# E18 Tvedestrand – Bamble: Høringsutkast

# E18 Tvedestrand – Bamble: Høringsforslag

## Viktig for Vegårshei!

# Eksjø: Tunnelalternativ

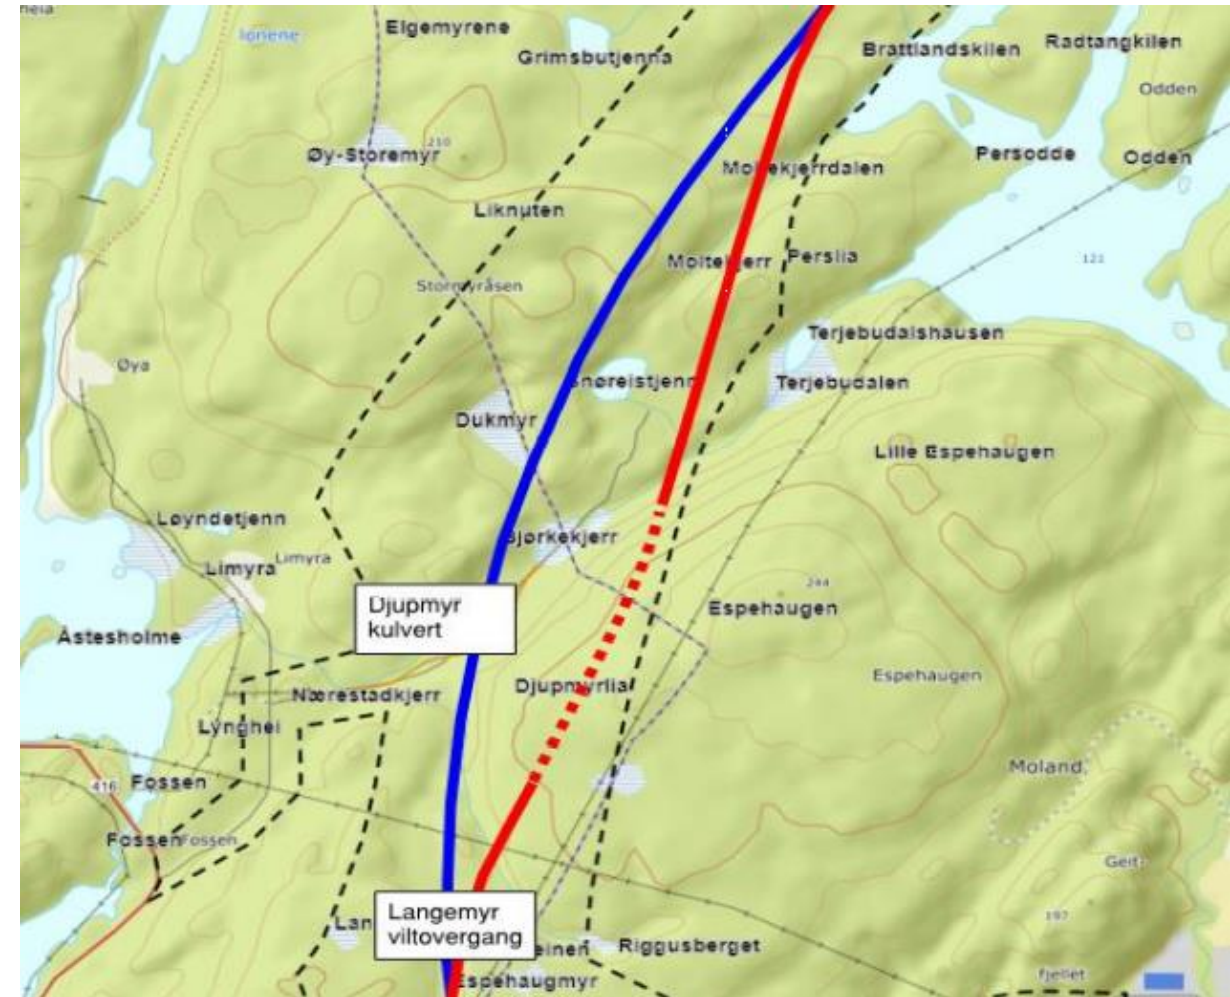
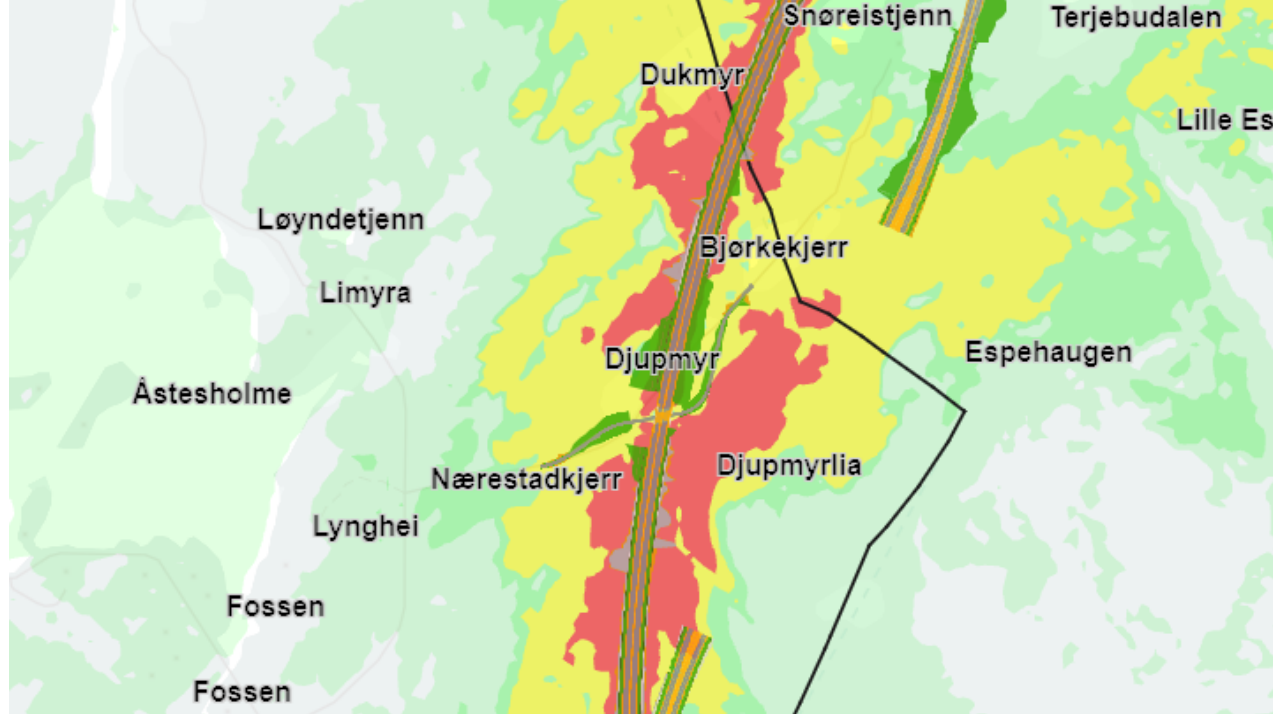
## Tunnelløsning er det beste i dette området

- *For å ivareta viktige interesser:*
  - Friluftslivet, Landskap, natur
  - Vilt
  - Store økologiske funksjonsområder / uberørte større områder
  - Mindre støy, innsyn og lys

# Støy Eksjø

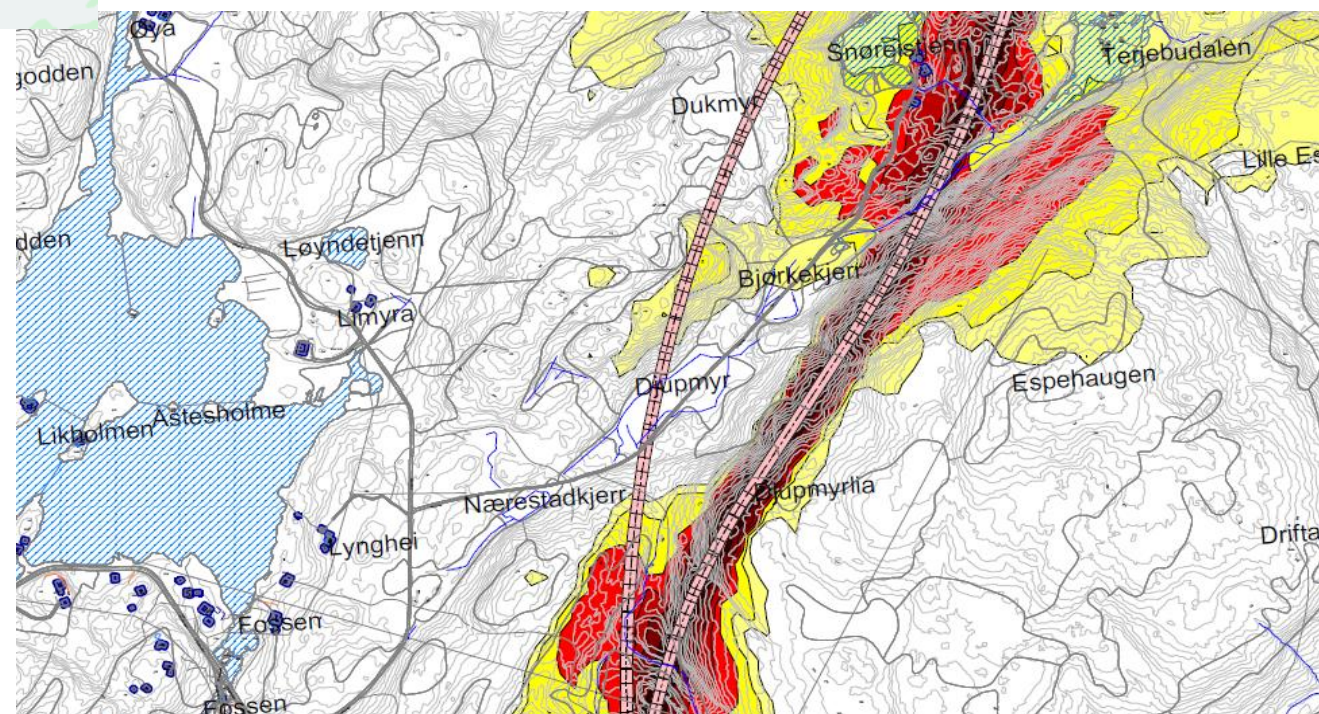
Åpen vei (venstre)  
Tunnel (høyre)

# Eksjø støy

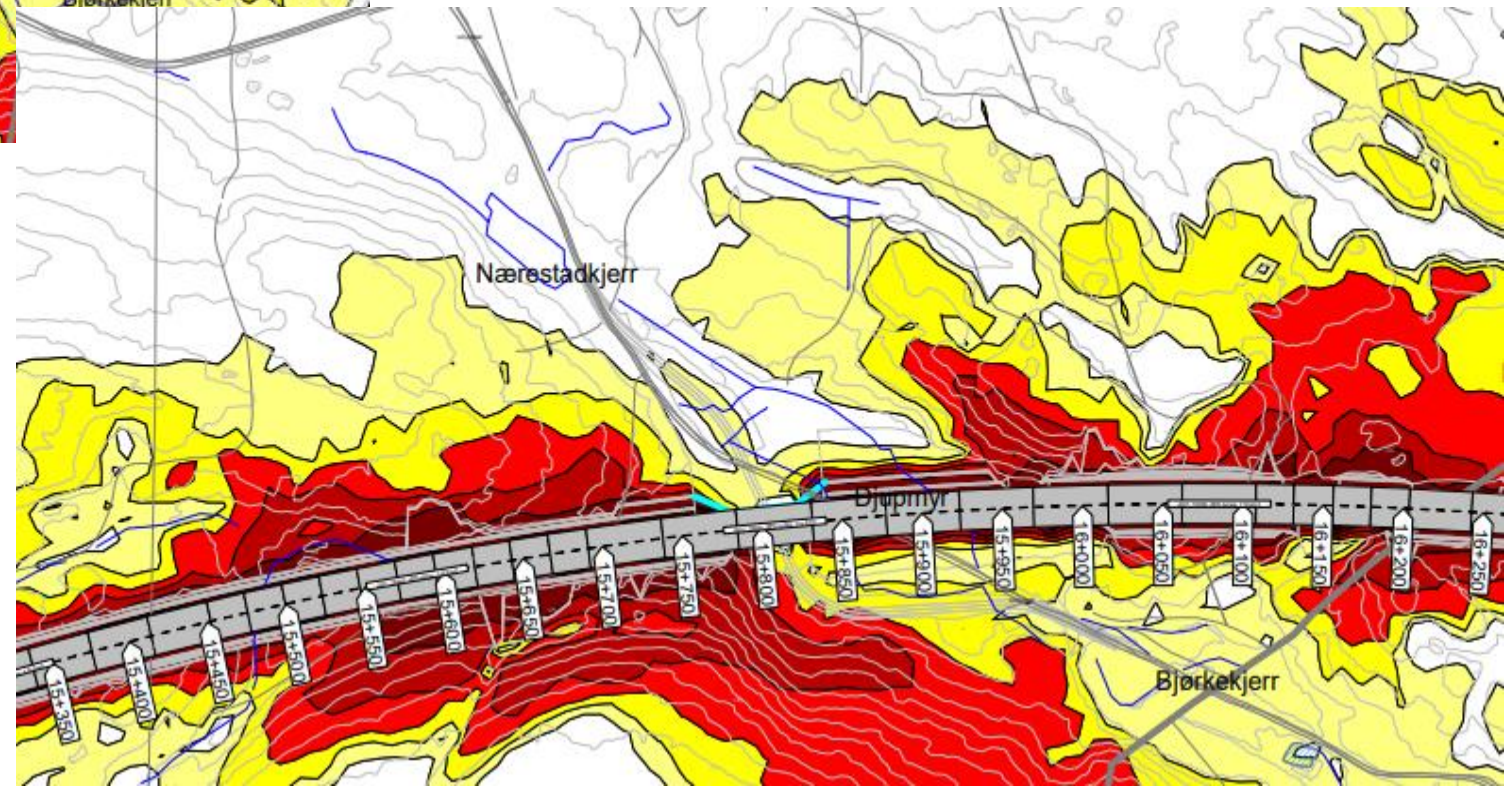
Manglende støyavbøtende tiltak i frilufts- og naturområder (40dB -55dB, grønne områder): støyvoller må sikres i planen.

- Manglende støyvisning 40dB - 55dB: friluftsliv- og naturområder
- Ingen ytterligere regulerte støyvoller bortsett fra støyskjerm: støyvoller må sikres i planen.

Figur 4-27: T.v. kartutsnitt som viser foreslått masselagringsområde.

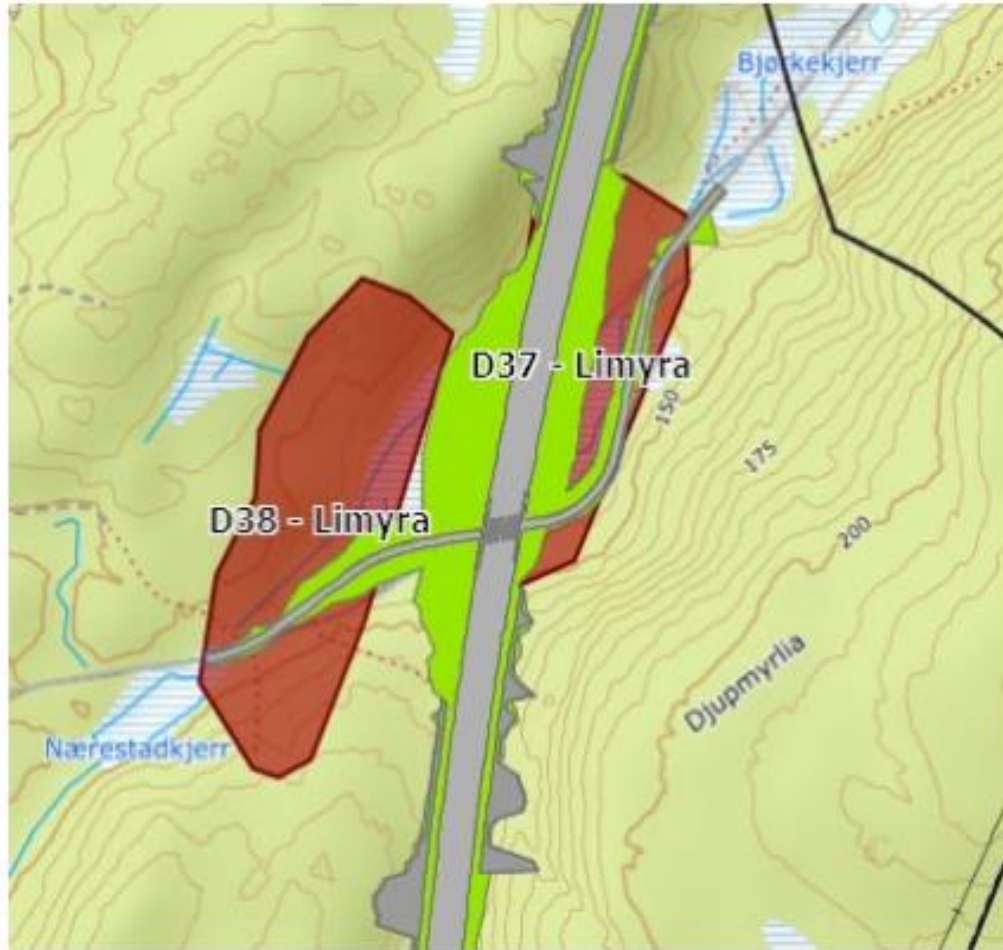
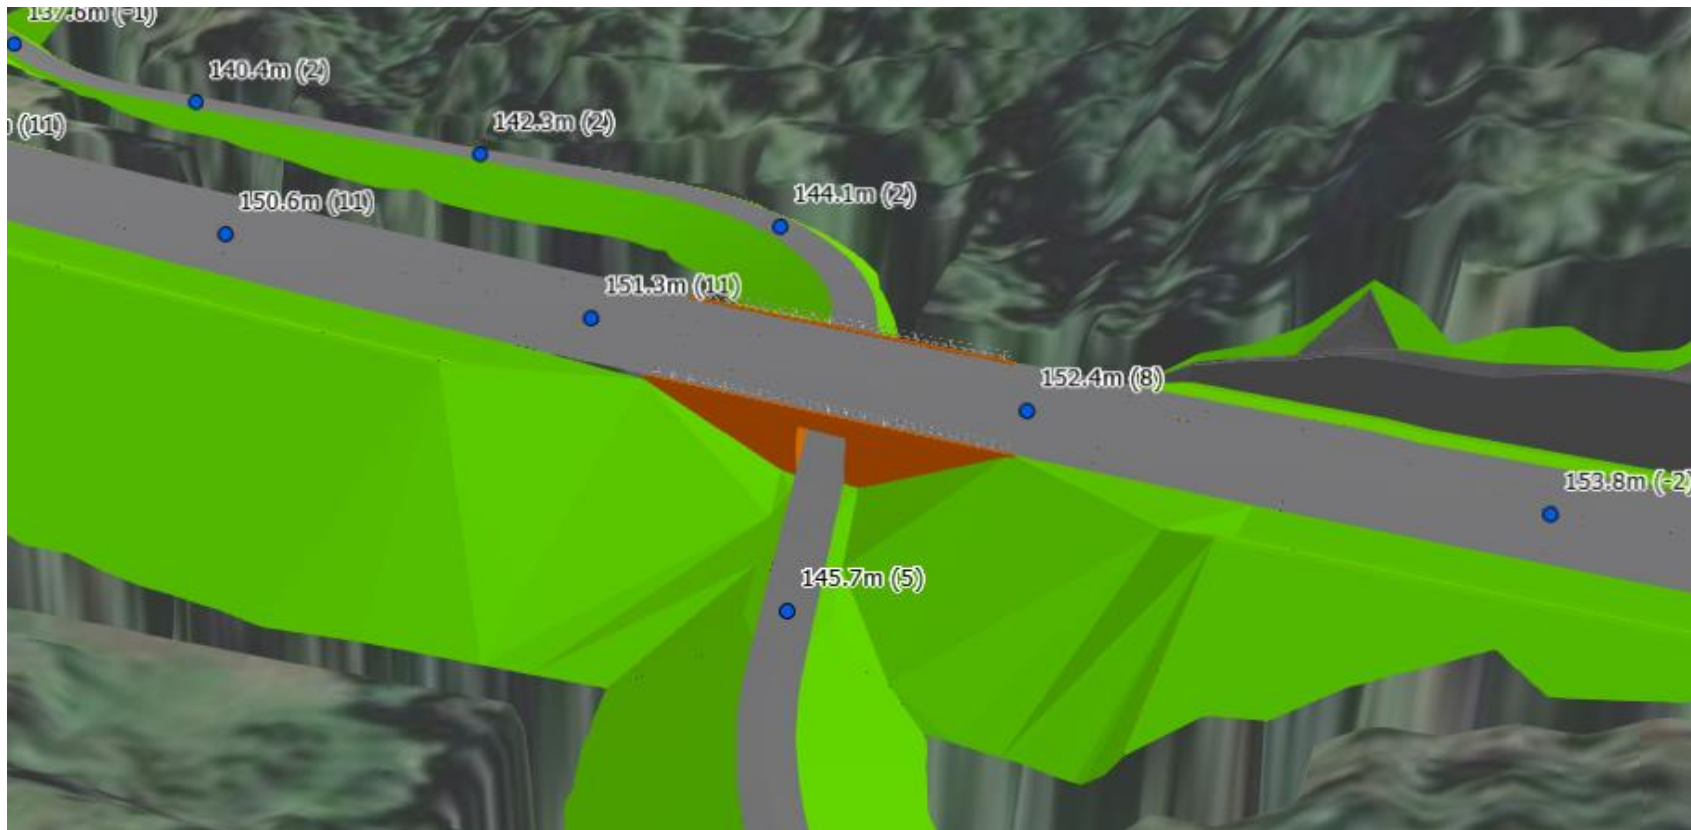
- etterbruk av områdene må beskrives i planen: Hva betyr 'permanent lagring' for dette området?
- Masseoverskudd bør brukes i støyvoller / steinfyllinger

# Støy mot Vierli og friluftsområder

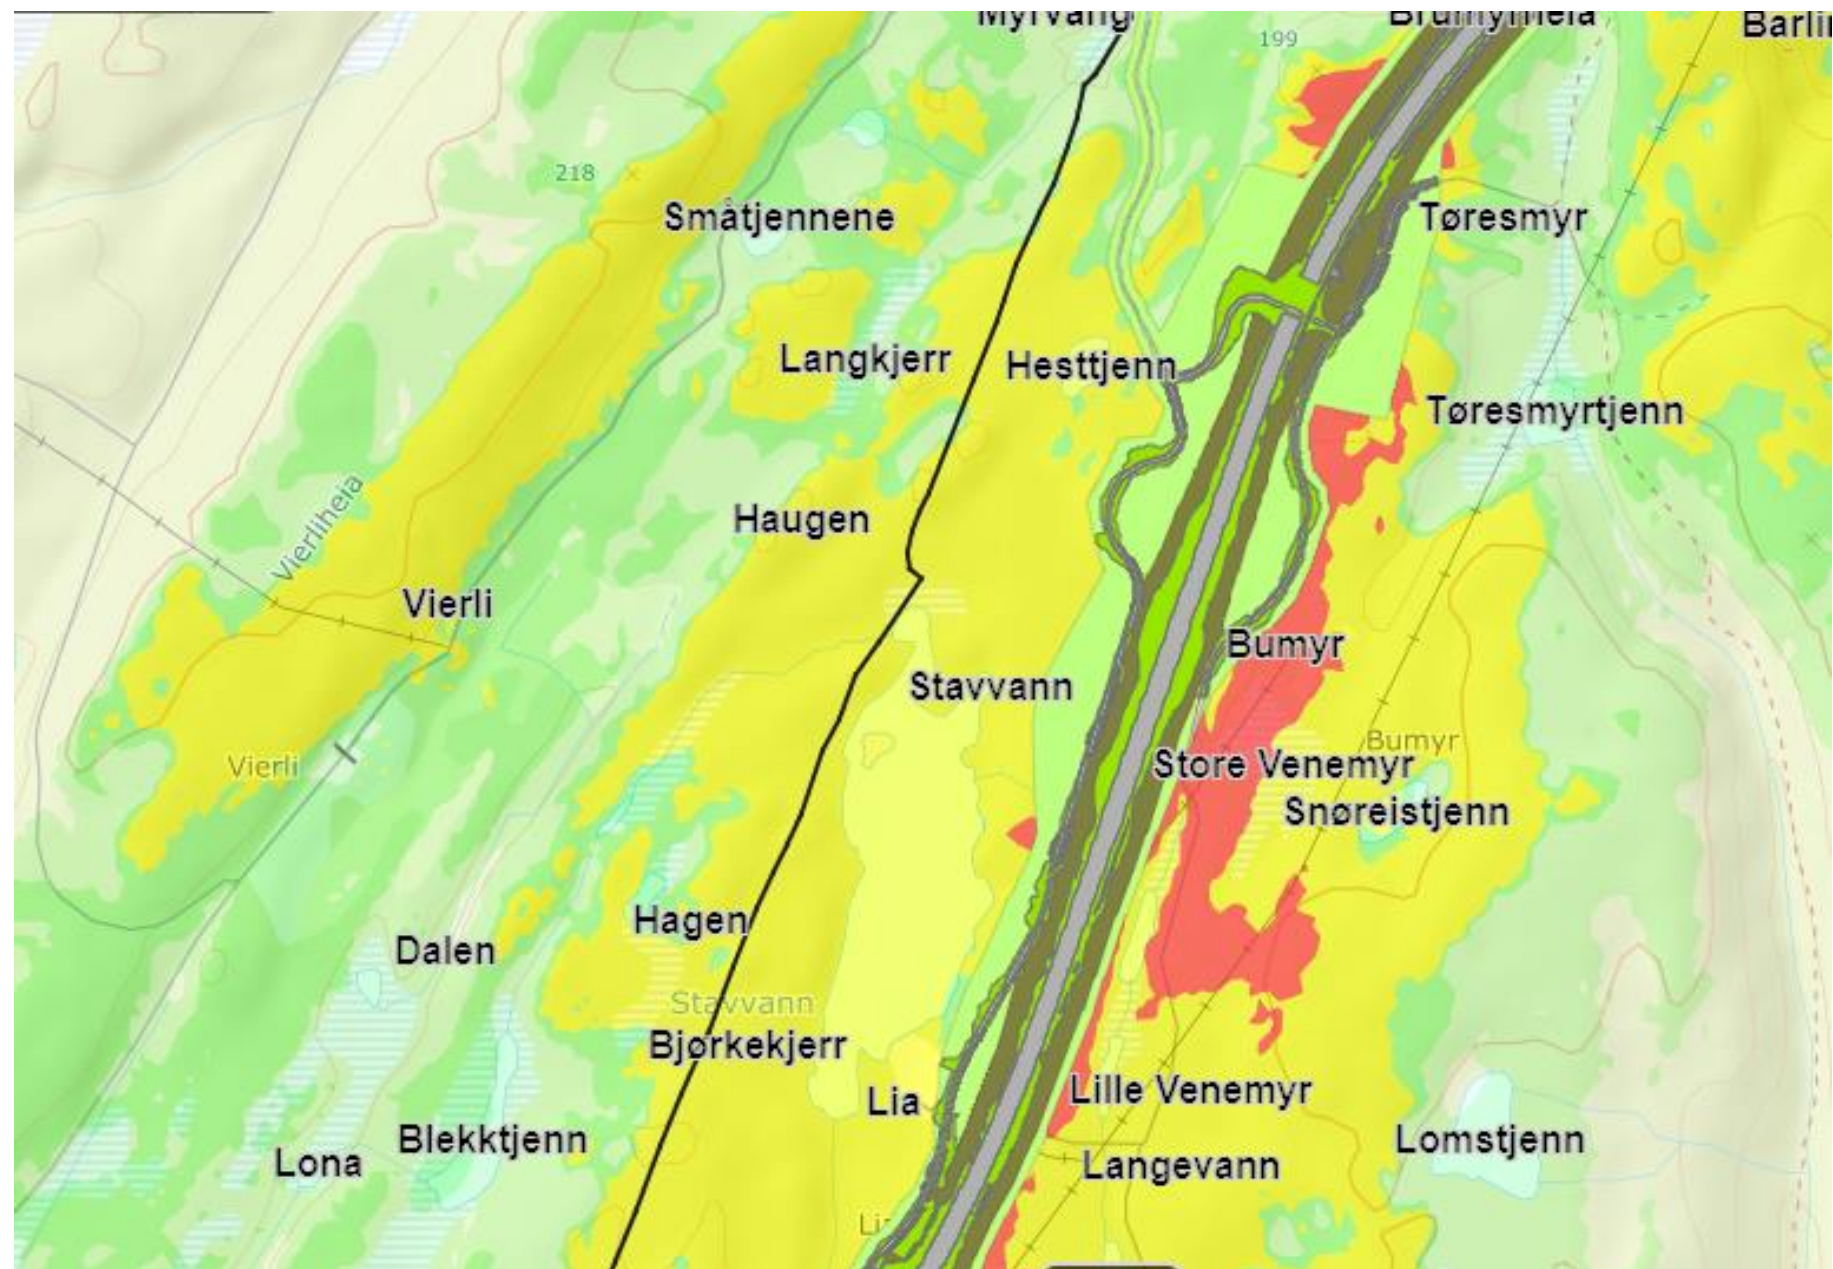
- Etablering av støyvoller må sikres
- Veien lavere i terreng
- Vei høyde må bindes
- kompensierende tiltak i friluftsområdet (Tvedestrand / Risør / Vegårshei).
